改善箇所説明図

オートマチックトランスミッション

フルードポンプカバー取付ボルト

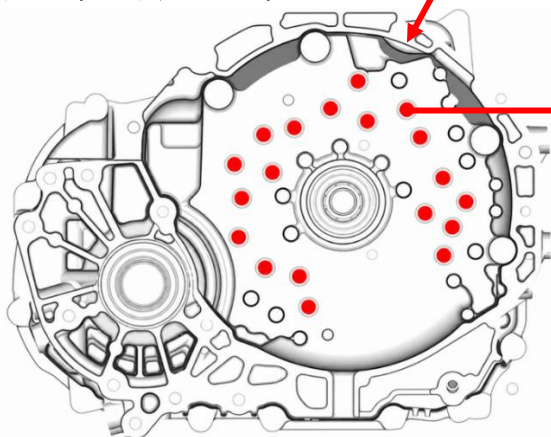
オートマチックトランスミッションのフルードポンプカバー取付ボルトにおいて、製造工程が不適切なため、熱や振動等により当該取付ボルトが緩むことがある。そのため、そのまま使用を続けると、トランスミッションフルードが漏れて、最悪の場合、走行不能になるおそれがある。

全車両、フルードポンプカバー取付ボルトを良品に交換する。
